RESOLUCIÓN DE INTENDENCIA NACIONAL

N.º 000023-2023-SUNAT/8I0000

APRUEBA LA REDUCCIÓN DE PRESTACIÓN DE OBRA N°02, EN EL MARCO DEL CONTRATO N° 021-2022 LP 05-2022-SUNAT/8I1000 - EJECUCIÓN DE LA OBRA CEBAF DESAGUADERO

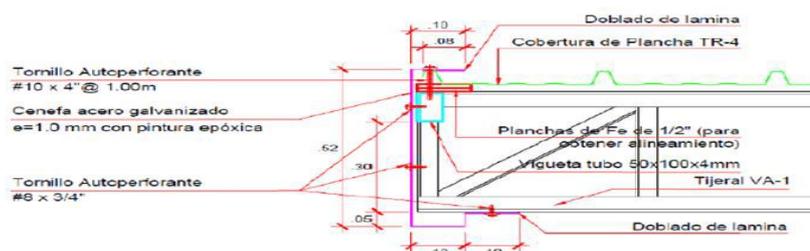
- 4.2 Con fecha 18.10.2023, el Supervisor presenta a la Entidad la Carta N° 123-2023-Sunat/AS08-Sup - Expediente N°000-URD999-2023-1110522, adjuntando el Informe Técnico N°042-2023-CMV-AS08 del Jefe de Supervisión, trasladando la Consulta de Obra N° 11 mediante la cual el Contratista solicita los planos de detalle para el anclaje de la Cenefa sobre la estructura metálica.

- 4.3 Con fecha 19.10.2023, la Gerencia de Ejecución de Inversiones mediante Memorando Electrónico N° 361-2023-8I3000, remite la Consulta N° 11 a la Gerencia de Diseño de Inversiones para su atención adjuntando el Anexo N° 01 de fecha 18.10.202.

- 4.4 Con fecha 30.10.2023; la Gerencia de Diseño de Inversiones mediante Informe N° 242-2023-SUNAT/8I2000; remite a la Gerencia de Ejecución de Inversiones la absolución de la consulta de obra N° 11 referida al detalle de anclajes de la Cenefa sobre la estructura metálica.

"Lo señalado corresponde al detalle de cenefa de la cobertura TR-4, el cual se realiza teniendo en cuenta el peralte de la correa tubular de Fe. EL corte indica la estructura ahora con las correas tipo vigueta triangular VT; según planos de estructuras, esto llevaría a colocar la cenefa de diferente manera".

"La primera opción de modificar la cenefa implica reducir su altura a 52cm aproximadamente, teniendo en cuenta que se deben colocar los retazos de plancha de 1/2" para el replanteo de rasante, como se muestra en la imagen, esta opción hace que la cenefa tenga una menor altura libre (30 cm), y sea más rígida a eventos de viento:

La segunda opción sería prescindir de la cenefa. La cenefa tiene una función de cierre para no visualizar el termino de los tijerales que van por lo costados y la parte posterior. Además, este cierre también protege de la exposición directa de los agentes externos a los costados y parte posterior de la estructura.

En caso se prescinda de este elemento, la pintura a colocar para protección de los costados de la estructura debe quedar en perfecto estado.

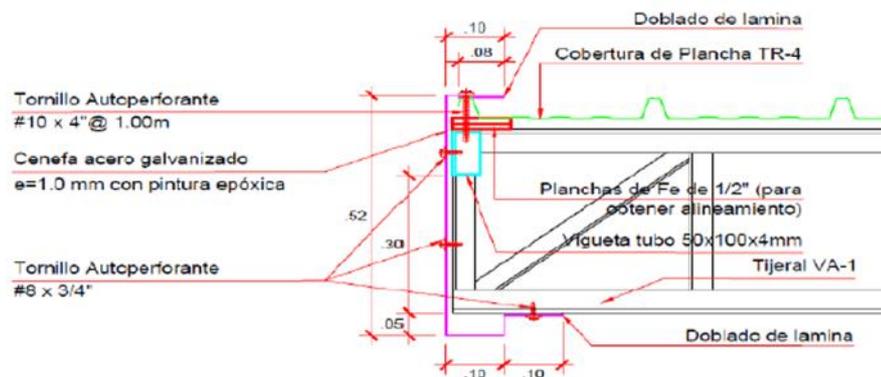
- Con fecha 16/10/2023, el CONTRATISTA mediante anotación del cuaderno de obra del Asiento 507 inicia el trámite de la consulta N°11 a través del cual solicita al supervisor los Planos de detalle para el anclaje para la cenefa sobre la estructura metálica.
- Con fecha 18/10/2023, la SUPERVISIÓN presenta a la Entidad el Expediente N°000-URD999-2023- 1110522 con la Carta N°123-2023-Sunat/AS08-Sup e Informe Técnico N°042-2023-CMV-AS08 del Jefe de Supervisión, trasladando la Consulta de Obra N°11 mediante la cual el CONTRATISTA solicita los planos de detalle para el anclaje de la cenefa sobre la estructura metálica.

- Con fecha 19/10/2023, la Gerencia de Ejecución de Inversiones, en adelante GEI, mediante Memorando Electrónico N°361-2023-8I3000, remite la consulta N°11 a la Gerencia de Diseño de Inversiones, (en adelante GDI) para su atención adjuntando el Anexo N°01 de fecha 18/10/2023.
- Con fecha 30/10/2023; la GDI mediante INFORME N°242-2023-SUNAT/8I2000; remite a la GEI la absolución la consulta de obra N°11 referida al detalle de anclajes de la Cenefa para la cenefa sobre la estructura metálica.
- Con fecha 30/10/2023, la entidad SUNAT notifica a la supervisión mediante la CARTA N°450-2023-SUNAT/8I3000, la absolución de la consulta N°11, donde el proyectista del proyecto plantea lo siguiente:

“Lo señalado corresponde al detalle de cenefa de la cobertura TR-4, el cual se realiza teniendo en cuenta el peralte de la correa tubular de Fe. EL corte indica la estructura ahora con las correas tipo vigueta triangular VT; según planos de estructuras, esto llevaría a colocar la cenefa de diferente manera”.

“La primera opción de modificar la cenefa implica reducir su altura a 52cm aproximadamente, teniendo en cuenta que se deben colocar los retazos de plancha de 1/2” para el replanteo de rasante, como se muestra en la imagen, esta opción hace que la cenefa tenga una menor altura libre(30 cm), y sea más rígida a eventos de viento:
